コメント回答資料	
提出年月日	2022年 3月 7日

美浜、高浜および大飯発電所原子炉施設保安規定
変更認可申請（組織改正）のコメント回答

関西電力株式会社

美浜発電所1, 2号炉
廃止措置計画変更認可申請及び
保安規定変更認可申請のコメント回答

発電所における保安に関する職務

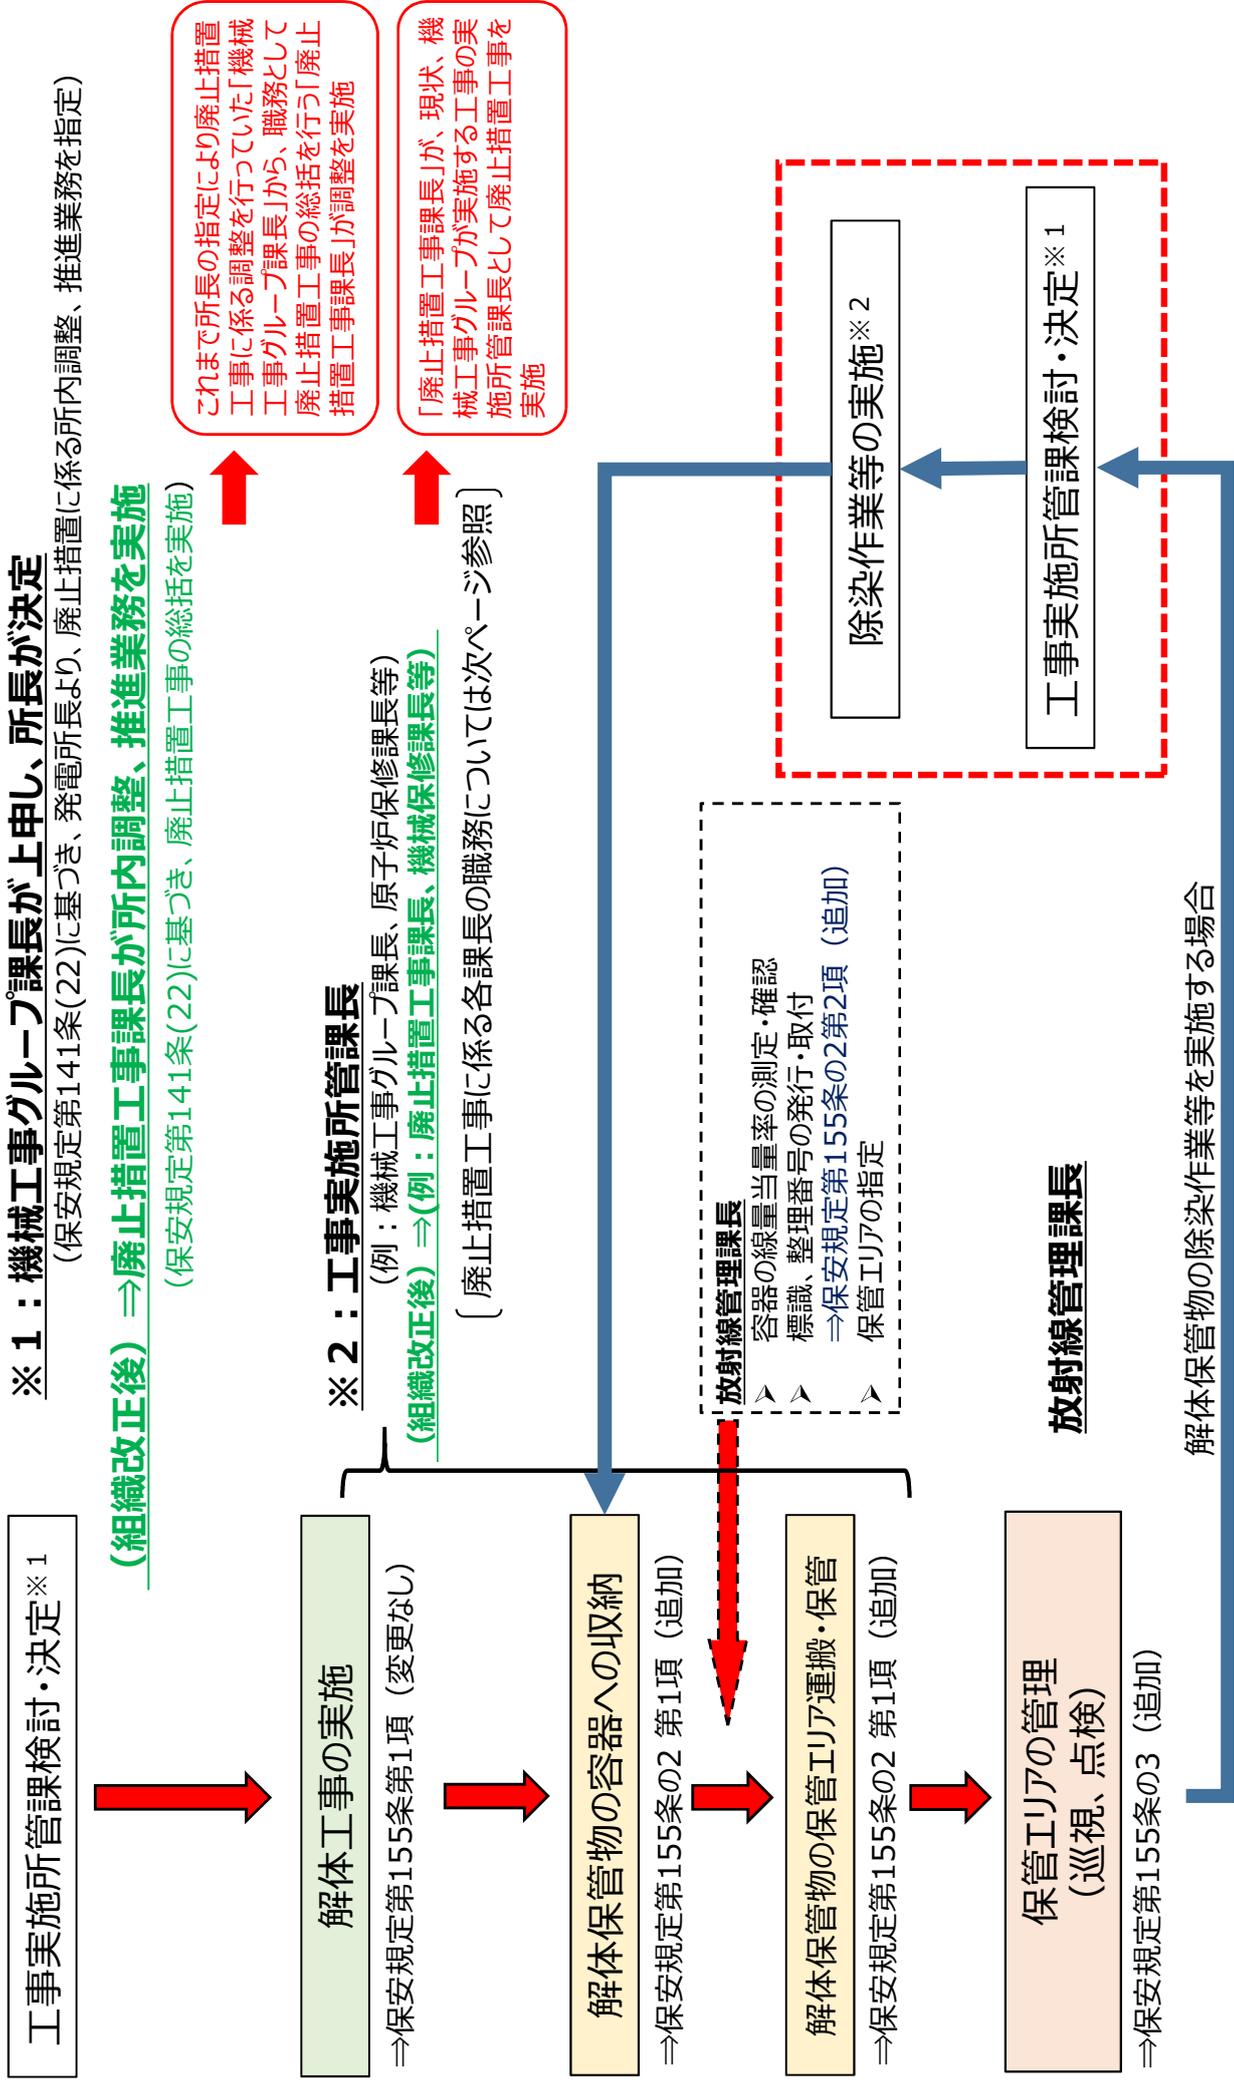
- Q 1. 廃止措置計画の 2 月 7 日のコメント回答において、機械工事 G 課長の役割の説明がされているが、その他の課長との関係についても説明しているので、組織改正に伴う変更点を説明すること。
- Q2. 第 2 段階での各課長の体制について 2 月 7 日に説明された内容と今回の PPT 資料を比較すると、役割と関係が異なるように見える、第 2 段階へ移れることを読み取れるようにして頂きたい。

保安規定の補足説明資料として解体工事全体の役割分担の流れと解体保管物が発生する作業担当課等の役割がわかるように整理し、解体一例を示すこと。

解体工事全体の役割分担の流れと解体保管物が発生する作業担当課等の役割について説明した資料において今回の組織改正に伴い変更となる箇所を添付資料の 3 ページ以降緑字で記載する。

工事実施所管課の検討及び決定において、これまで所長の指定により廃止措置工事に係る調整を行っていた「機械工事グループ課長」から、職務として廃止措置工事の総括を行う「廃止措置工事課長」が所内調整、推進業務を実施する。

また、解体工事の実施において「廃止措置工事課長」が、現状、機械工事グループが実施する工事の実施所管課長として廃止措置工事を実施する。
